工程指示編號：EI / 5245 / 22

修改版次： B

工程名稱：將軍澳日出康城 11

工程項目：Glass Cladding 玻璃牆 鋁料加工圖

美特鋁質有限公司 MIDI Aluminium Fabricator Ltd.				工程號	J858	類別		物料號	-		
				地盘	康城11期	制圖	W. E. X	2022-08-10	圖號	X86301-GC02	
修改	A		採用工廠	地盘	✓	图纸名称	扣蓋加工图	復核	-	數量	-
日期	08/11		材料颜色	深鋼(ECD3W0497 6S-XF1)		材料	X86301	批准	-	單幅重量	- (KG)

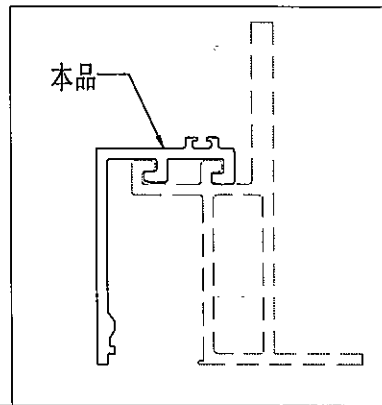
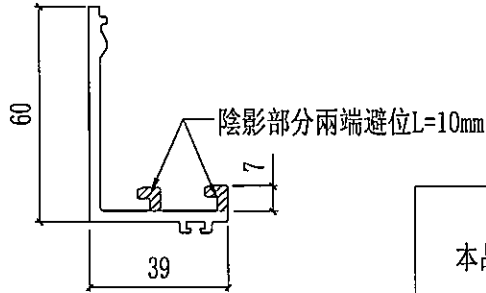
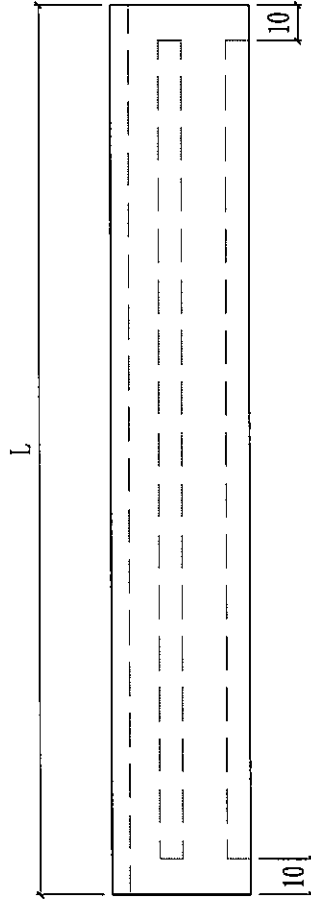
B 版：修改 X86301-GC02 一張
